Relatório de Fiscalização - Araraquara - maio/2026

RELATÓRIO DE FISCALIZAÇÃO TÉCNICA DOS SISTEMAS DE ÁGUA E ESGOTO DO MUNICÍPIO DE ARARAQUARA

PRESTADOR: Departamento Autônomo de Água e Esgotos - DAAE

Verificação de Não Conformidades

Foto 1 - Visualização do nível do R7 no sistema de telemetria.

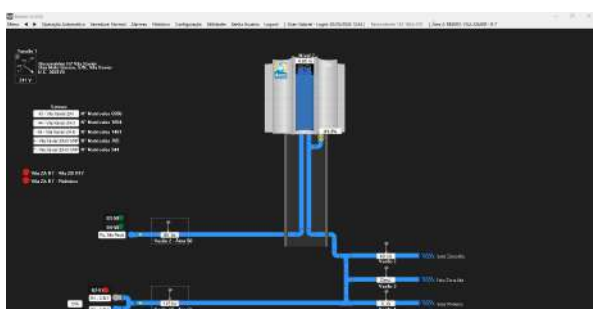
[RES6.7] Inexistência de para-raios em reservatórios elevados

Não Conforme

Foto 1 - O SPDA não está devidamente aterrado.

Subsistema/Local	Código	Item Não Conforme	Detalhamento	Prazos
R7 - Vila Xavier	RES-6.7	Inexistência de para-raios em reservatórios elevados	SPDA não esta devidamente aterrado.	Em até 180 dias
R8 - Eliana	RES-6.7	Inexistência de para-raios em reservatórios elevados	SPDA não esta devidamente aterrado.	Em até 180 dias
R29 - Martinez	RES-6.9	Inexistência de telas de proteção contra entrada de insetos e pequenos animais nas tubulações de ventilação	Abertura com tela solta.	Imediato
EEEB Iolanda Ópice	EEE-7.3	Ausência de conjunto moto bomba reserva	É necessário instalar bomba reserva apta a operar na elevatória	Em até 180 dias
EEEB Iolanda Ópice	EEE-7.4	Ausência de extintor de incêndio		Imediato

Foto 7 - Visualização da EEEB no sistema de telemetria.

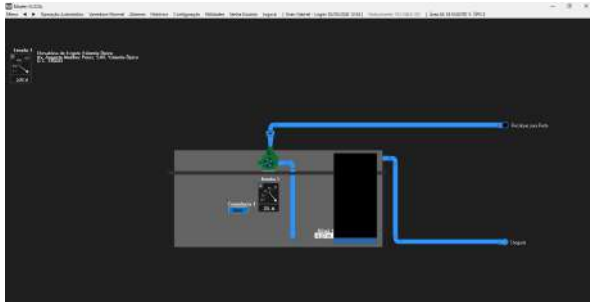
[EEE7.3] Ausência de conjunto moto bomba reserva

Não Conforme

Apenas uma bomba instalada. Prestador deve prever adequações para instalar bomba e tubulações reservas aptas a operar.

Foto 1 - Apenas uma bomba instalada.

[EEE7.4] Ausência de extintor de incêndio

Não Conforme
